各都道府県板金工業組合 理事長 様

第 40 回 全国建築板金競技大会  
「技能競技の部 (ZIC)」 課題への質問と回答

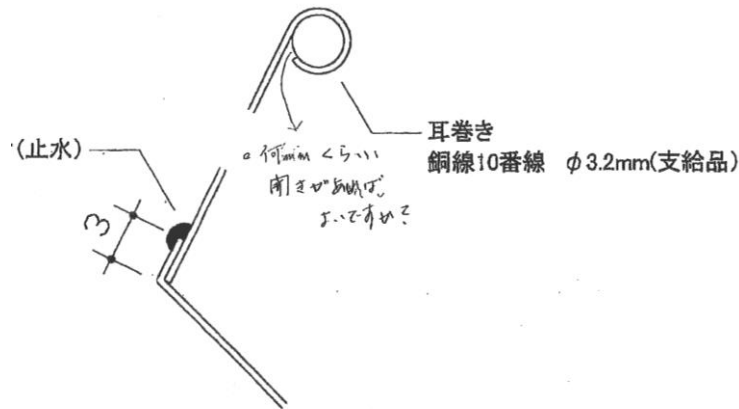
製品の外観について

『美観』 8、耳巻きの状態で銅板で銅線 10 番線を巻き込む際隙間がありますが、良好な状態とは、具体的に何ミリ位開いていけばよいのでしょうか。

良好な状態について、下から見て銅線が見えない状態としてください。  
隙間について具体的な数値は示しません。
